Pilny komunikat dotyczący bezpieczeństwa stosowania produktu

Zestawy elektrod MRI Vectris™ SureScan™

Nieprawidłowe odstępy między elektrodami na etykiecie Wycofanie

Nr referencyjny Medtronic: FA984

Rysunek 1: Etykieta z informacją o nieprawidłowych odstępach

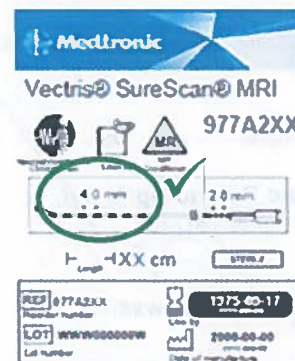
Firma Medtronic zidentyfikowała określone PIN zestawu elektrod MRI Vectris SureScan, które zawierają nieprawidłowe odstępy między elektrodami wydrukowane na pudełku i etykiecie opakowania sterylnego. **Etykieta pokazuje 1,5 mm odstępu pomiędzy elektrodami, podczas gdy w rzeczywistości powinna wynosić 4,0 mm. Numery katalogowe elektrod 4,0 mm 977A260, 977A275 i 977A290 są prawidłowe, ale obraz jest nieprawidłowy.** Do 7 czerwca 2021r. firma Medtronic otrzymała dwa zgłoszenia dotyczących tego problemu, żadne z nich nie zgłosiło szkód wyrządzonych pacjentom. Nieprawidłowe informacje o odstępach między etykietami mogą powodować niedogodności dla użytkownika, konieczność dodatkowej weryfikacji lub potencjalne opóźnienie operacji.
